**# 016**

**Technical Bulletin**

## PowerGrip® Kit K015541XS voor Ford dieselmotoren

<b>GATES REFERENTIE:</b>	<b>K015541XS</b>
<b>MERK:</b>	FORD
<b>MODEL:</b>	Courier, Fiesta, Focus, Tourneo, Transit
<b>MOTOR:</b>	1.8 TDDi / TDCi
<b>MOTORCODE:</b>	LD18RTN, LD18RTP, LD18BHDA, LD18BHDB, LD18C9DA, LD18C9DB, LD18C9DC, YD18F9DA, YD18F9DB, YD18FFDA, YD18BHPA, YD18HCPA, YD18HCPB, YD18HCPC, YD18BHPB

Fig. 1 Nieuwe automatische spanrol

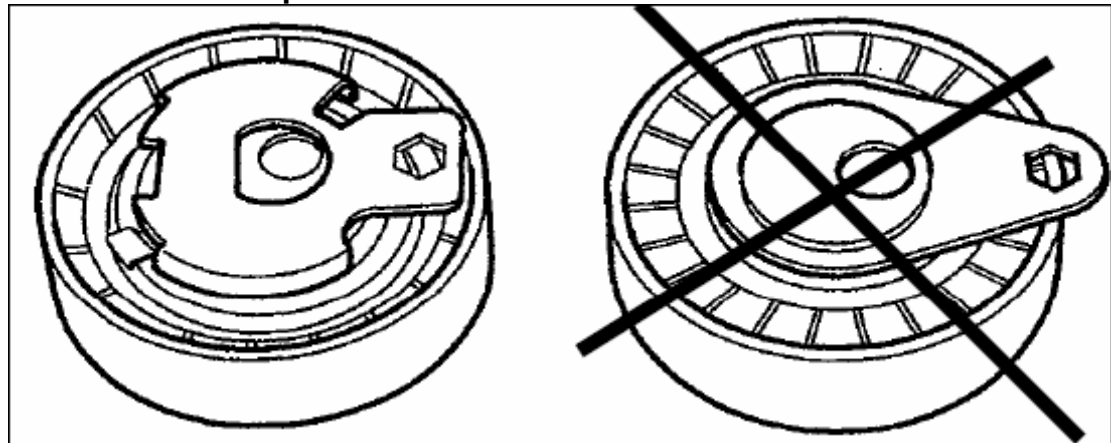
Fig. 1 toont de oude vaste spanrol rechts en de nieuwe automatische spanrol links.

Fig. 2

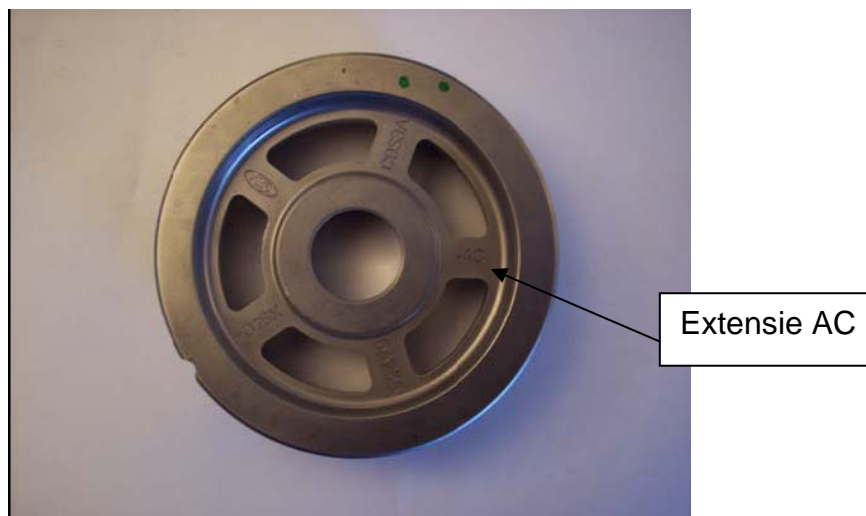
Controleer of het onderdeelnummer van de nokkenasschijf eindigt op **AC** (Fig. 2). Als het onderdeelnummer van de nokkenas schijf eindigt op **AB**, monteer een nieuw tandwiel met OE ref. XS4Q6A256AC.

Fig. 3

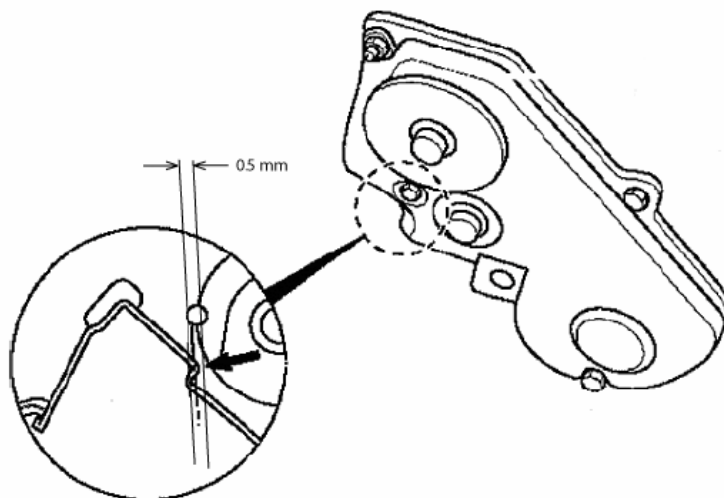
Als de vaste spanrol vervangen is door een automatische spanrol, dan moet de distributieriem beschermkap ook gemodificeerd worden.

Vijl de binnenkap bij (0.5mm) zoals in Fig. 3 weergegeven. *Beschadig de distributieriem beschermkap niet door teveel van de hoek bij te vijlen.!*
